九州電力株式会社
川内原子力発電所及び玄海原子力発電所
火山モニタリング結果に係る評価について
(案)

令和5年11月10日

原子力規制庁

図3 阿蘇カルデラのGNSS連続観測による基線長変化(基線①~③)

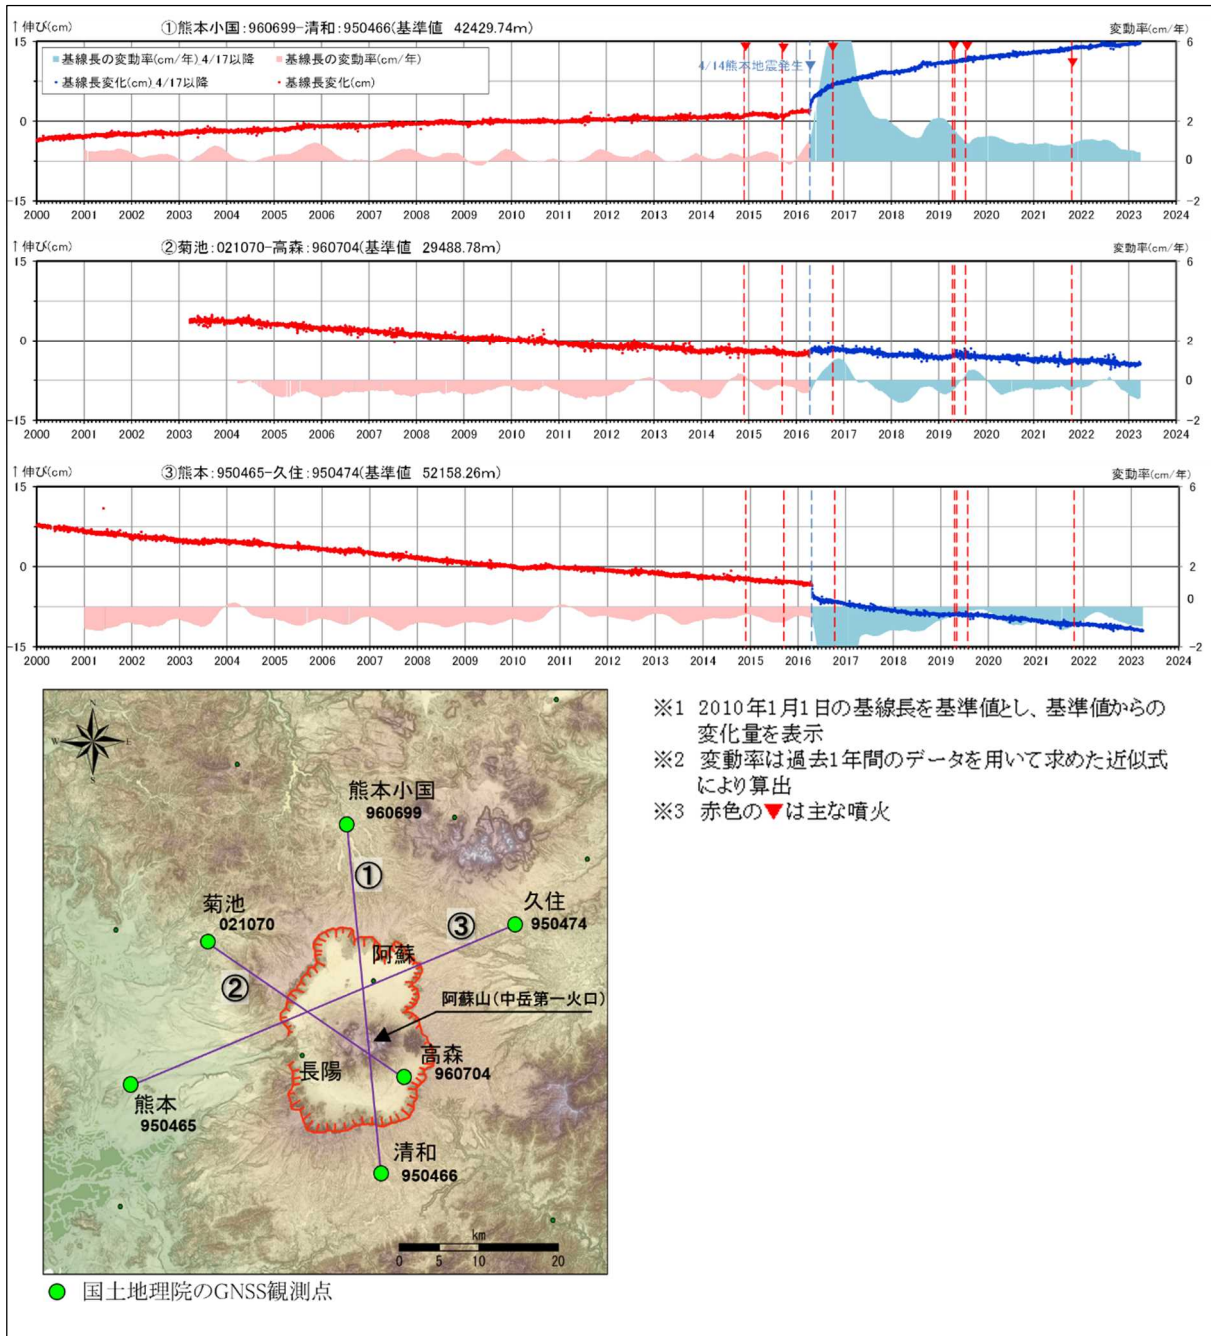
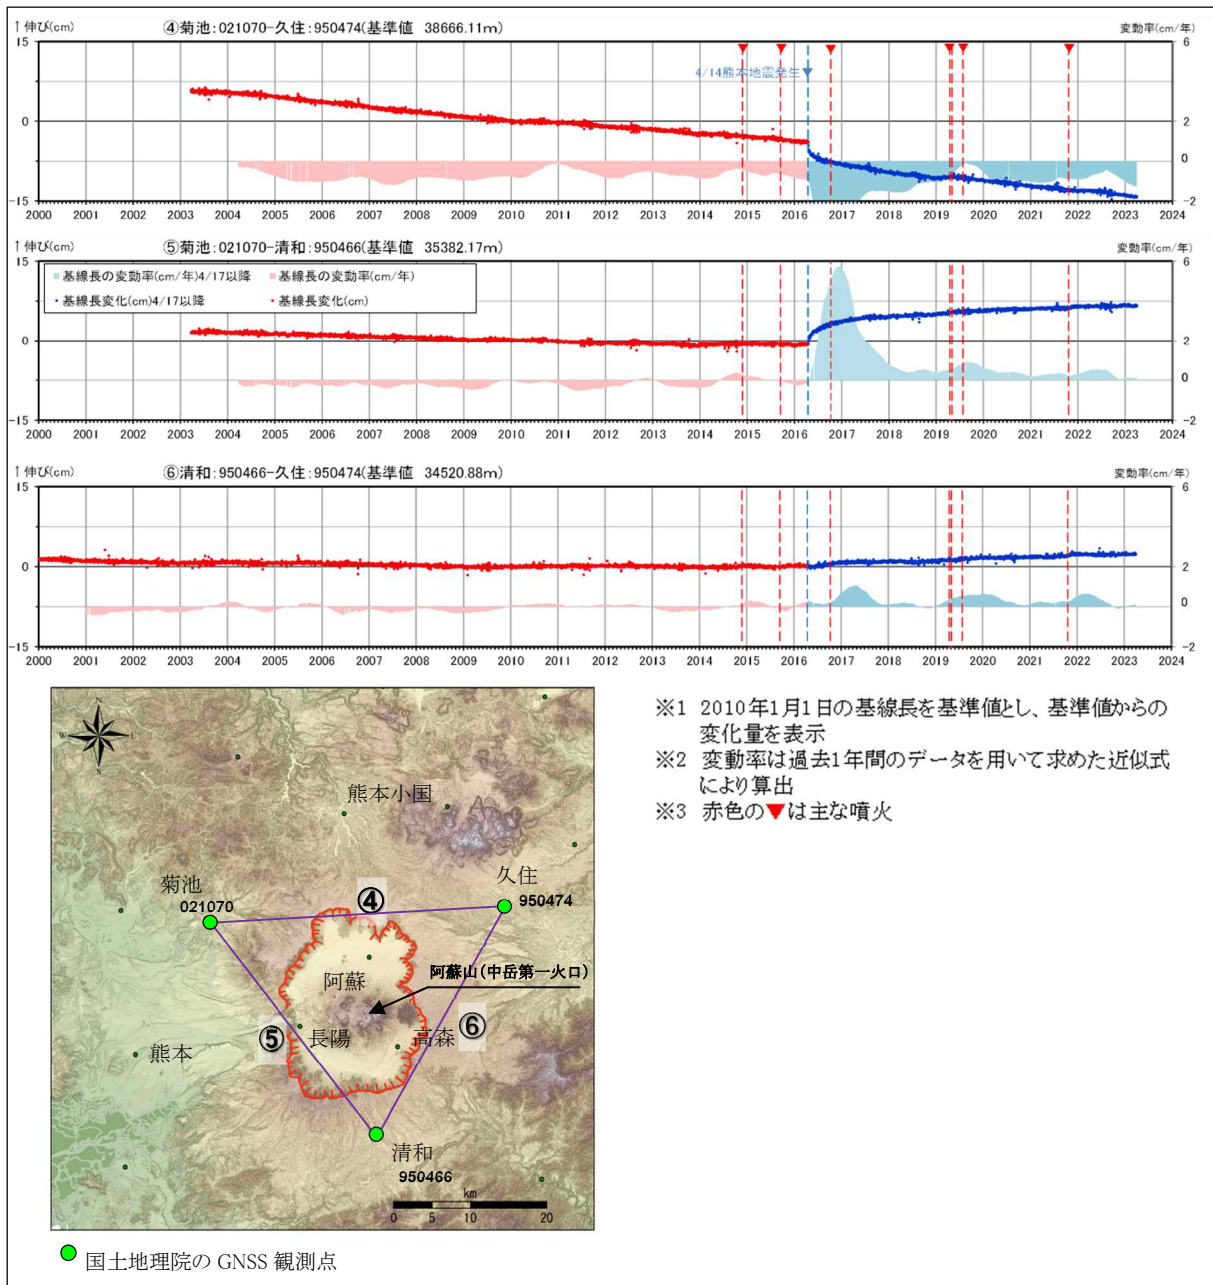
- ・九州電力は、GNSS 連続観測による基線長変化等を確認した結果、当該年度の基線長変化は、阿蘇カルデラへのマグマ供給を示唆する広範囲な伸びの傾向が見られないことから、カルデラ火山の活動に起因する有意な変化は認められないとしている（図3及び図4）（添付資料、P10、P11、P23）。また、地震発生数の推移及び震源分布とマグニチュードの経時変化等を確認した結果、地震活動（発生数、位置、規模等）は、過去と比較して有意な変化は認められないが、阿蘇カルデラ外南西部において M3.9 の地震が発生しているため、今後の地震活動に留意するとしている（図5）（添付資料、P17、P18、P23）。なお、九州電力は、布田川・日奈久断層帯及びその延長部における熊本地震の余震は減少傾向にあるとしている（添付資料、P23）。

原子力規制庁は、阿蘇カルデラの基線長については、カルデラ火山の活動に起因する有意な変化は認められないとしていること、地震活動についても有意な変化はないとしていることを確認した。加久藤・小林カルデラの基線長については、カルデラ火山の活動に起因する有意な変化は認められないとしていること、地震活動についても有意な変化はないとしていることを確認した。始良カルデラの基線長については、これまでと同様にマグマ供給を示唆する変動が認められるが、カルデラ火山の活動に起因する有意な変化は認められないとしていること、地震活動についても有意な変化はないとしていることを確認した。阿多カルデラの基線長については、カルデラ火山の活動に起因する有意な変化は認められないとしていること、地震活動については、開聞岳付近における低周波地震は2020年度と同程度の発生数であるが、その南西側では通常地震もやや増加していること、また、これまで地震があまり発生していなかった北側のカルデラ内南部において地震が発生しているが、過去と比較して有意な変化はないとしていることを確認した。鬼界の基線長については、鹿児島三島及び竹島を起点とする基線に、マグマ供給を示唆する可能性のある伸びと縮みの傾向が認められるが、カルデラ火山の活動に起因する有意な変化は認められないとしていること、地震活動についても有意な変化はないとしていることを確認した。

図6 加久藤・小林カルデラのGNSS連続観測による基線長変化(基線①~④)

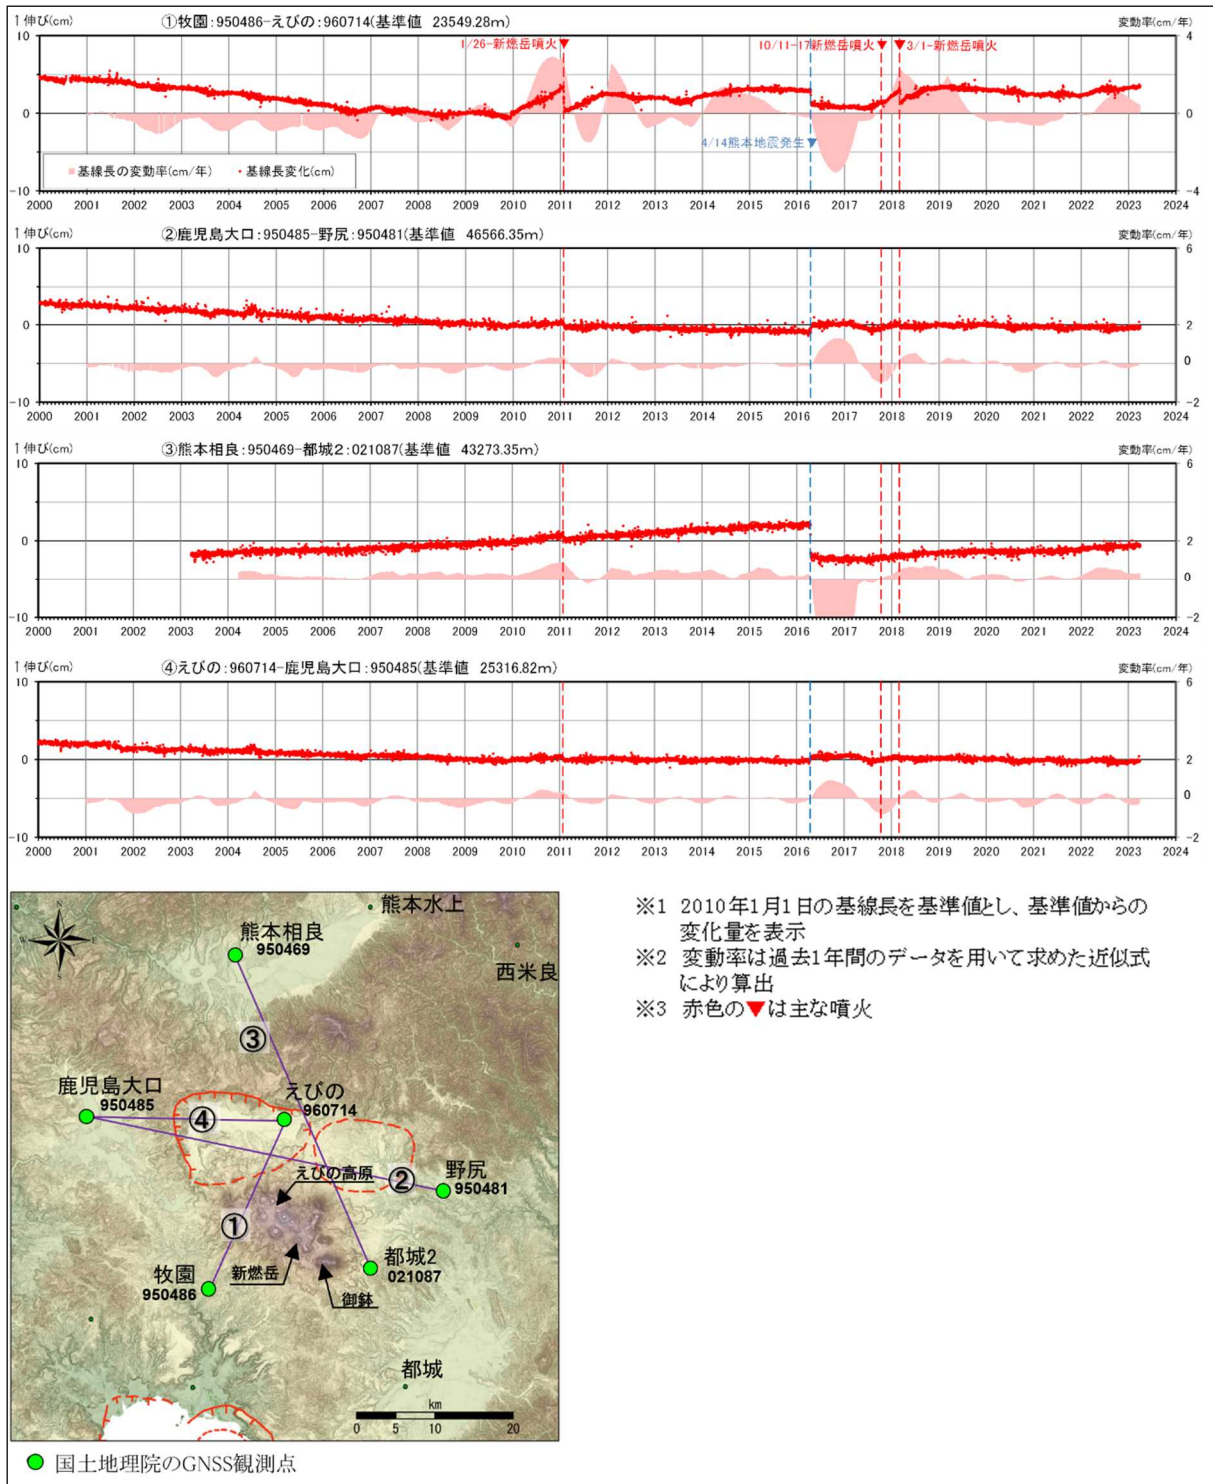
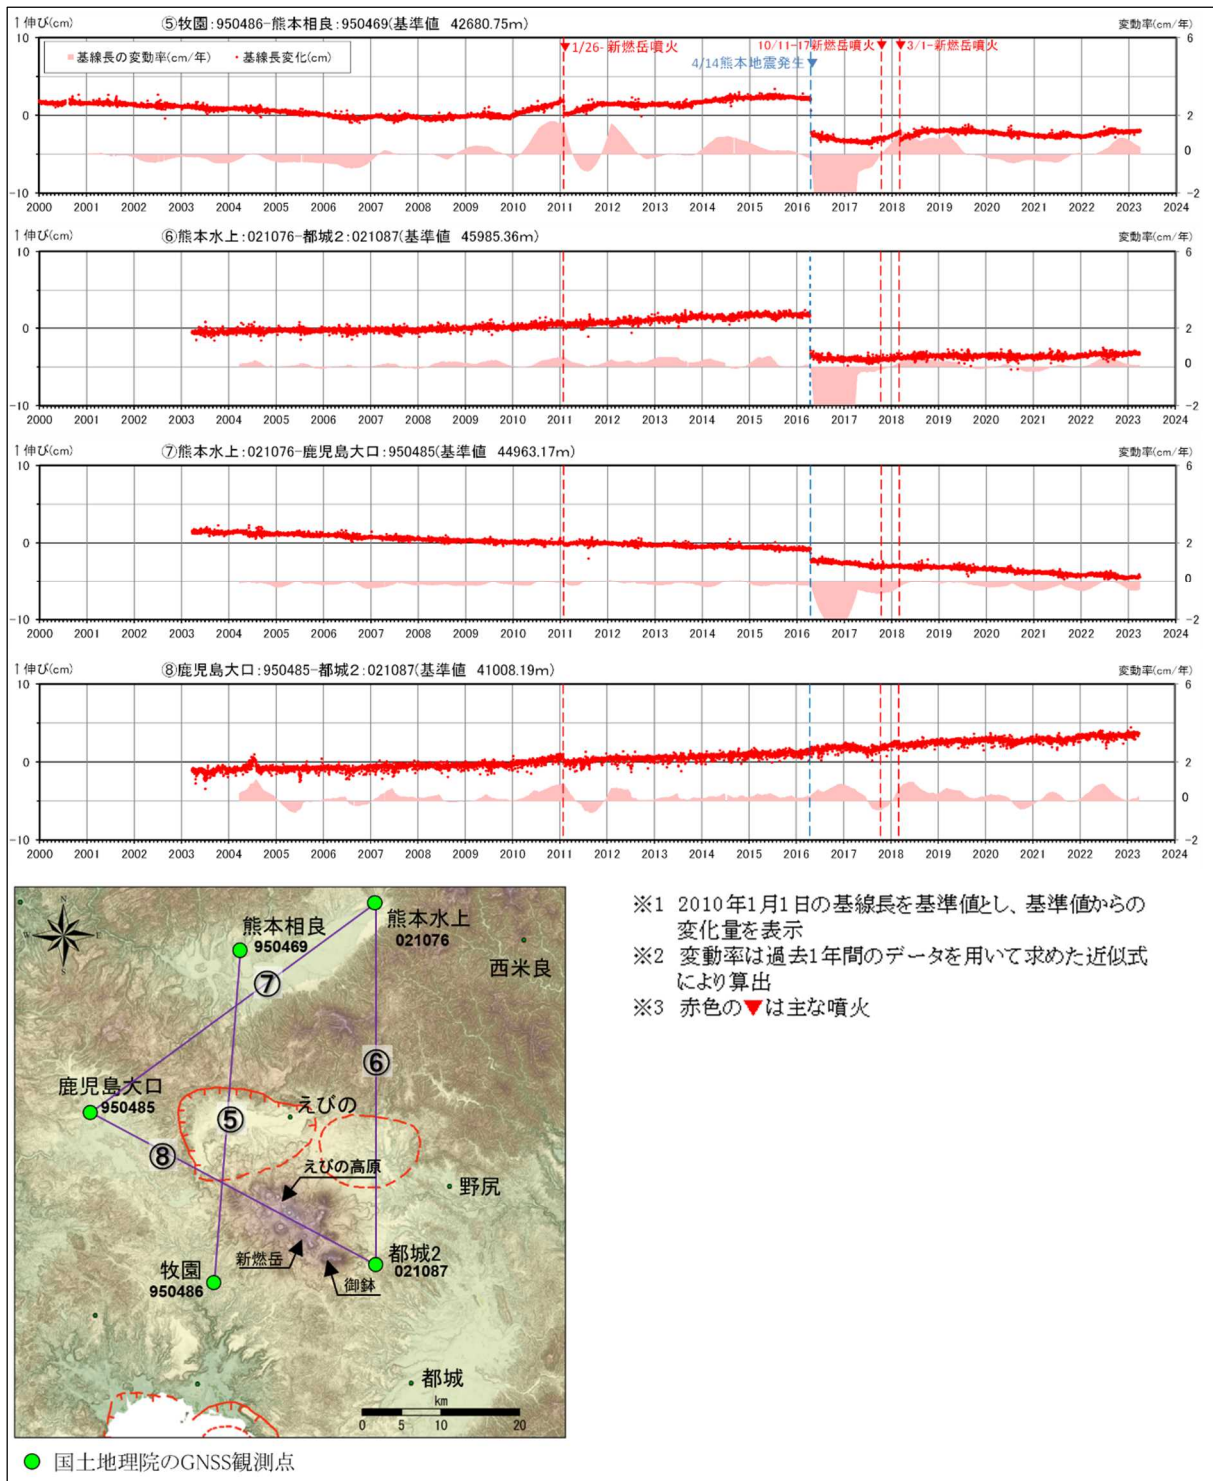
- ・九州電力は、GNSS 連続観測による基線長変化等を確認した結果、当該年度の基線長変化は、基線①（牧園－えびの）において 2021 年 12 月から 2022 年 6 月頃までの期間及び 2022 年 11 月から 2023 年 1 月の期間に伸びの傾向が見られるが、霧島山（新燃岳）の活動に関連するものと考えられるため、加久藤・小林カルデラへのマグマ供給を示唆する広範囲な伸びの傾向が見られないことから、カルデラ火山の活動に起因する有意な変化は認められないとしている（図 6 及び図 7）（添付資料、P27、P28、P39）。また、地震発生数の推移及び震源分布とマグニチュードの経時変化等を確認した結果、地震活動（発生数、位置、規模等）は、位置と規模に有意な変化は認められないとしているが、2021 年度に引き続き、小林カルデラ外南東側で局所的にやや多くの地震が認められたほか、小林カルデラ縁南西部及び小林カルデラ外北部でも地震が発生しているため（図 8）（添付資料、P33、P34、P38）、今後の地震活動に留意していくとしている（添付資料、P39）。

図8 加久藤・小林カルデラにおける地震活動 (2018年度～2023年度)

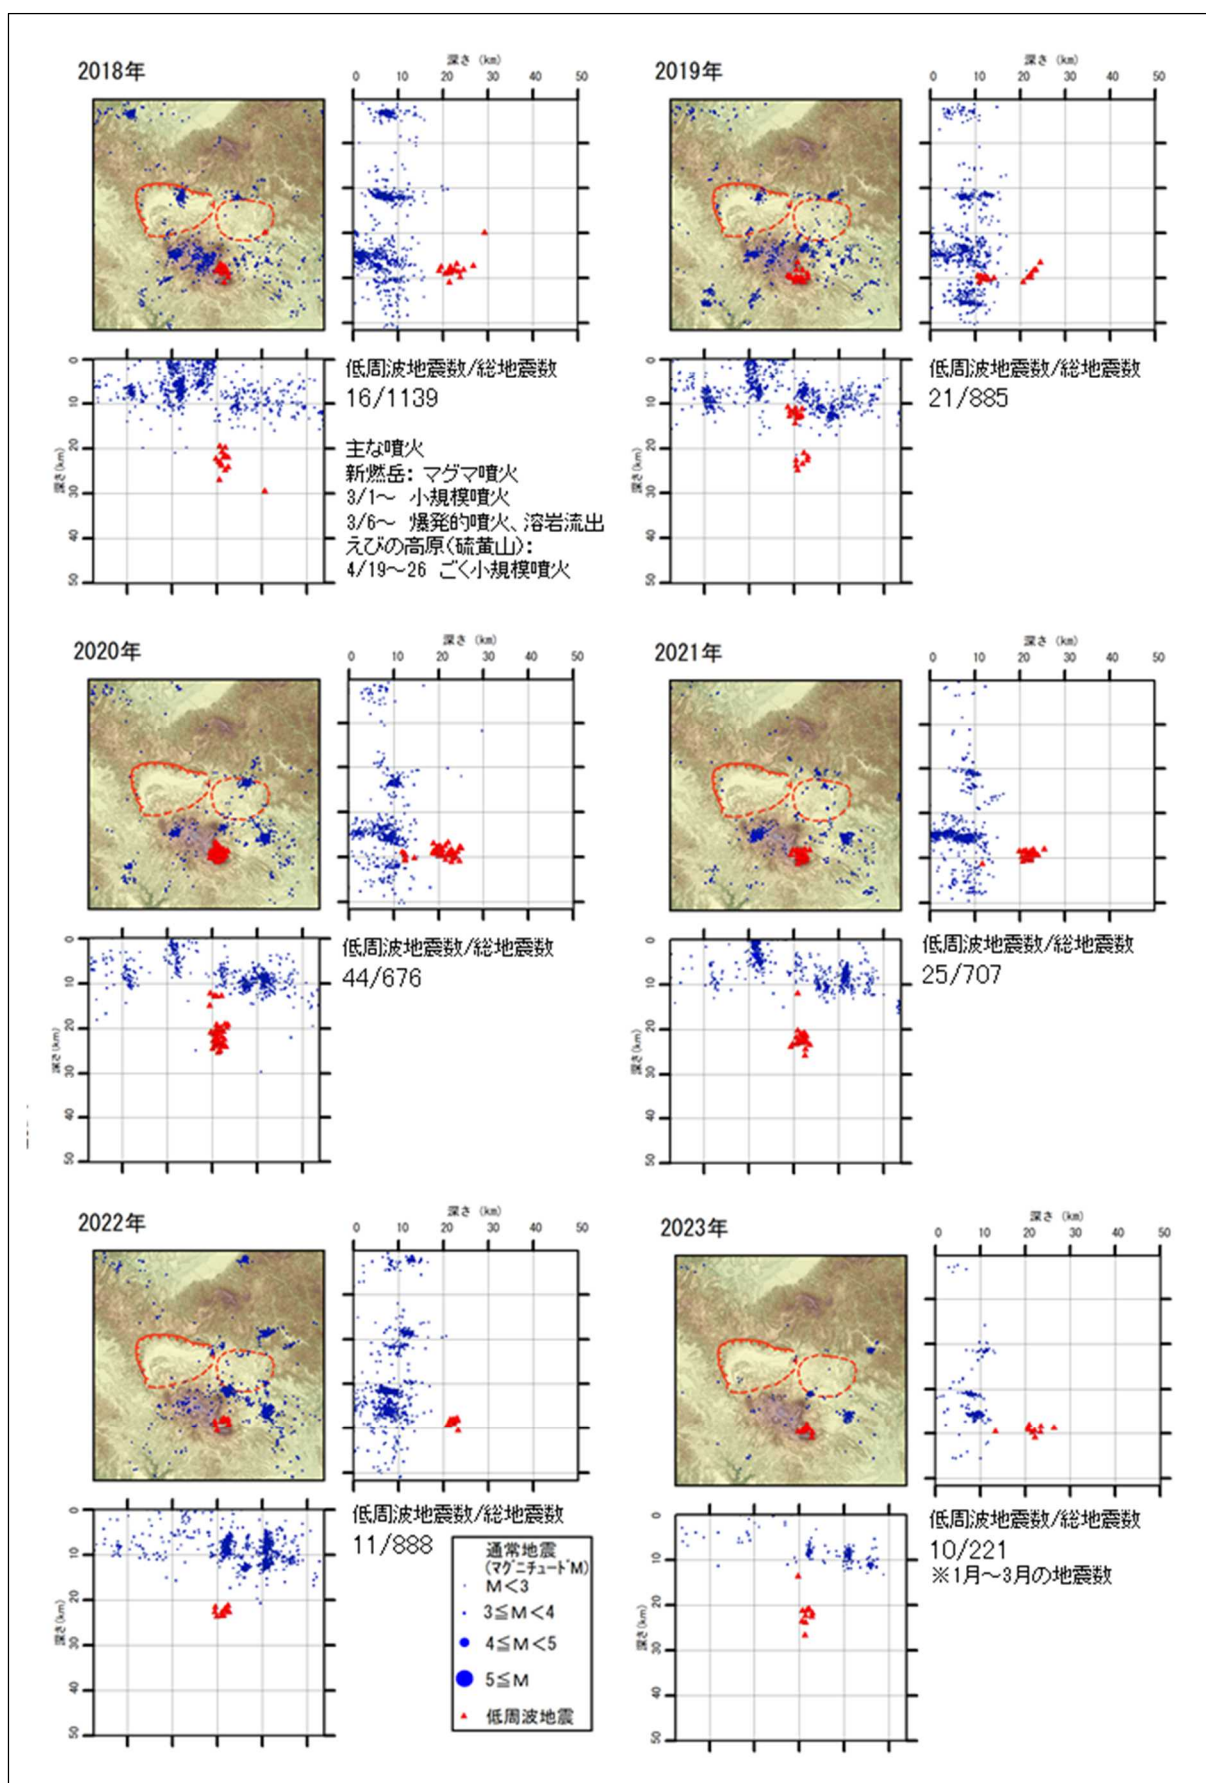
- ・小林カルデラの北側の地震はこれまで活動のなかったところで発生しているため、今後の地震活動を注視すること。

図9 始良カルデラのGNSS連続観測による基線長変化(基線①~④)

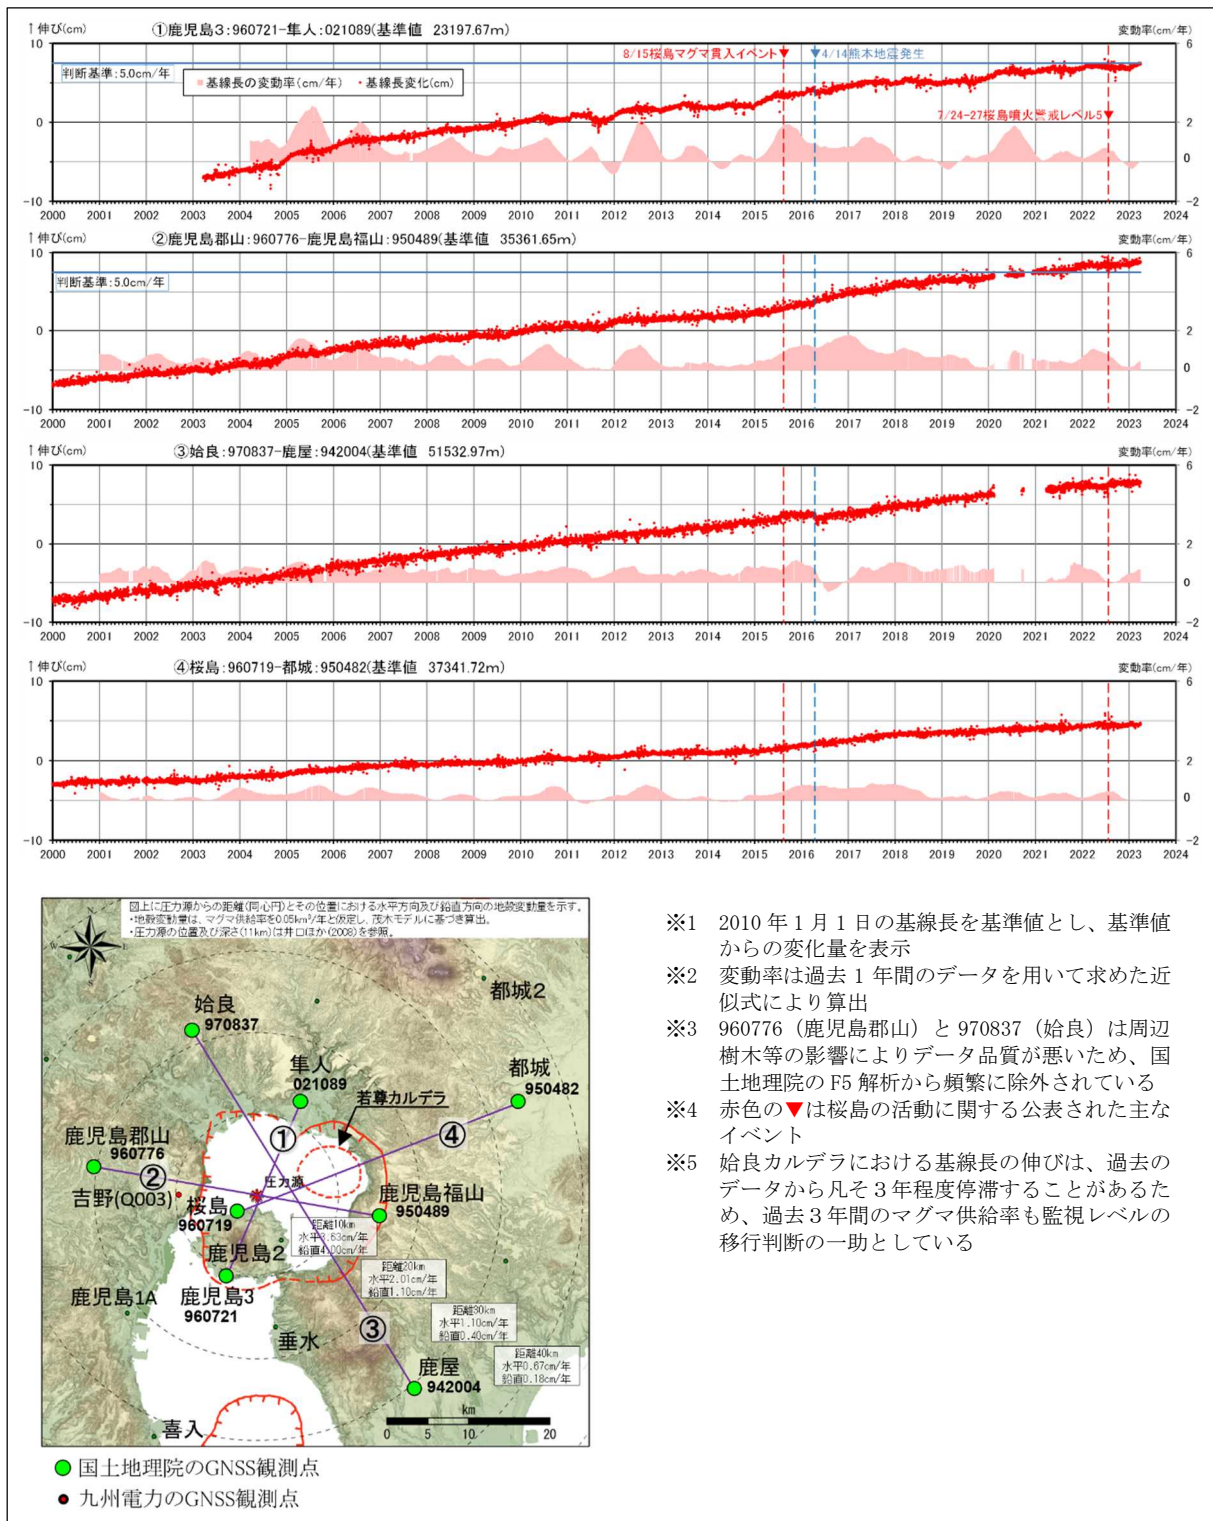
- ・九州電力は、GNSS 連続観測による基線長変化等を確認した結果、当該年度の基線長の変動率には、これまでと同様にマグマ供給を示唆する変動が認められるものの、始良カルデラ周辺の基線では、2022 年半ば以降全体として伸びが停滞傾向になった後、2023 年 1 月頃からわずかな伸びが見られるが、2022 年度の基線長の変動率に有意な変化は認められず、九州電力が自ら定めた監視体制の移行判断基準（マグマ供給率 $0.05\text{km}^3/\text{年}$ は、基線長変動率としてほぼ $5\text{cm}/\text{年}$ に相当）を十分下回っているとしている。監視レベルは、過去 3 年間のマグマ供給率が約 $0.01\text{km}^3/\text{年}$ であることから、「注意」を継続するとしている（図 9）（添付資料、P42、P61）。

- ・始良カルデラのマグマ供給率が低下しており、1年単位で見れば監視レベルを下げる基準となっているため、考え方（年数等）を明確にした上で評価すること（2022年度報告に反映済）。
- ・阿多カルデラの基線①（喜入一大根占）は2014年頃から伸びの傾向にあるため、今後の地殻変動を注視すること。
